OGGETTO: PRESA D'ATTO DELLA VERIFICA STRUTTURALE PREDISPOSTA DALL'ING. ALBERTO CELLA RELATIVA AL MURO DI SOSTEGNO UBICATO IN VICO DEL FICO.

VERIFICA STRUTTURALE DEL MURO DI SOSTEGNO UBICATO IN VICO DEL FICO CIG: Z643B79CA6

Oggetto: Perizia statica su porzione di muratura storica a confine con il giardino di proprietà lungo Vico delle Fate in Genova

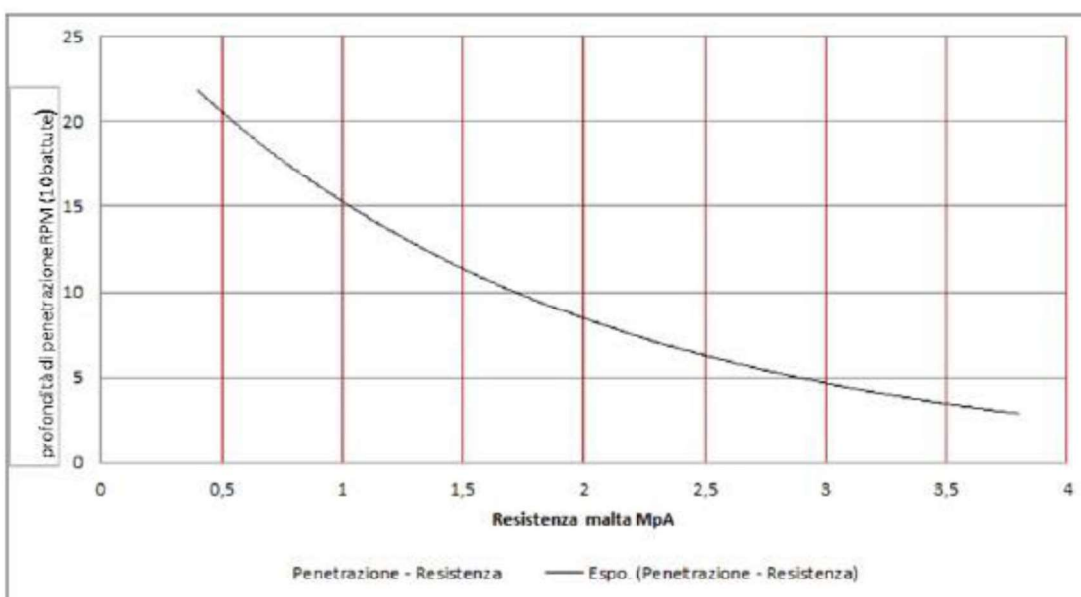
"Per quanto attiene alle condizioni del manufatto, non si rileva una situazione di imminente pericolo tale da giustificare un'azione straordinaria contingibile ed urgente propria del Sindaco ex art. 54 del TUEL. Appare invece assolutamente opportuno che vengano eseguiti interventi di controllo manutentivo sullo stato generale del paramento onde scongiurare possibili distacchi e cadute di pietrame su strada."

Si condivide pienamente la considerazione sulla necessità di una revisione manutentiva, per valutare la coesione di singoli elementi del paramento murario, revisione peraltro non indispensabile ai fini statici nel complesso.

"Lo stato di conservazione del manufatto quindi è meritorio di interventi manutentivi conservativi non più rinviabili (quali ad esempio: disaggancio degli elementi di rivestimento in piastrelle di laterizio in condizioni di possibile distacco, rincocciature tramite scuci e cucu di locali mancanze o per il collegamento di paramenti accostati, stilatura dei giunti di malta, o altre soluzioni ritenute utili) o altri interventi comunque ritenuti consoni in tal senso"

(quali ad esempio: riduzione di altezza dello stesso nella parte più alta), al fine di consentirne il corretto mantenimento in esercizio nel tempo.”

La proposta del Comune di ridurre il paramento murario configge con il vincolo di MBAC, esistente sul suddetto, e confermato dall'Arch Arcolao, dirigente di area per la Soprintendenza ai beni storico artistici con cui lo scrivente si è confrontato durante lo svolgimento della presente relazione.
